改善箇所説明図

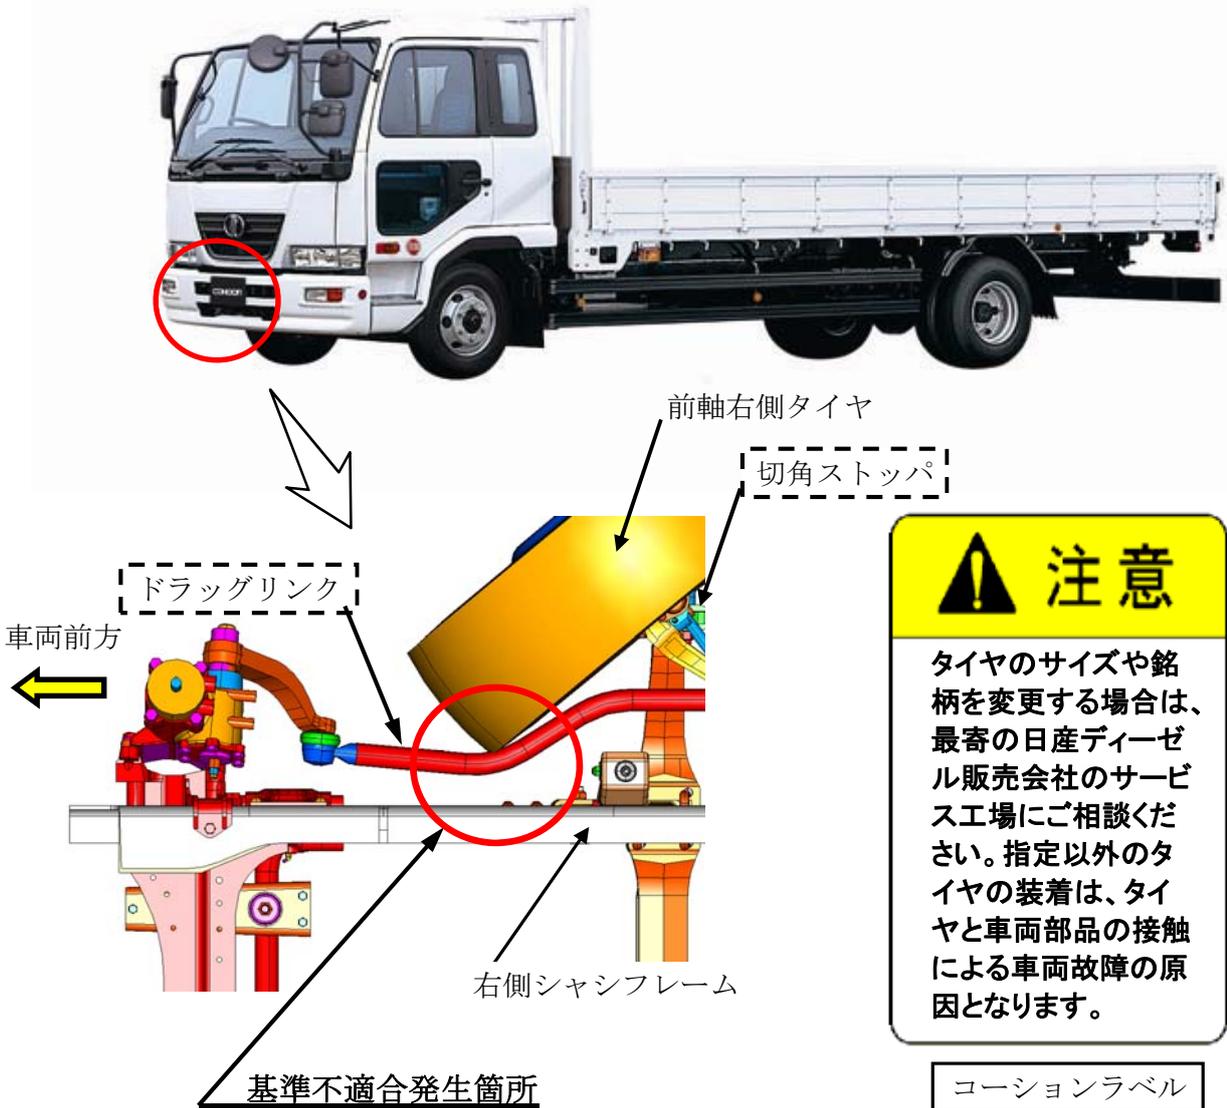
タイヤの切角が不適切なため、スタッドレスタイヤを装着してハンドルを最大限度まで切った状態で走行した場合、タイヤがドラッグリンクと接触することがある。そのため、そのままの状態で使用を続けると、当該リンクの接触部分に錆が発生し、損傷するおそれがある。

全車両、タイヤを点検し、接触するおそれのあるタイヤを装着している車両は、切角ストoppaを変更するとともに、ドラッグリンクに接触痕がある場合は、新品と交換する。尚、全車両、コーションラベルを運転席側ドア開口部に貼付する。

識別：ドラッグリンク前端に、白色ペイントを塗布する。
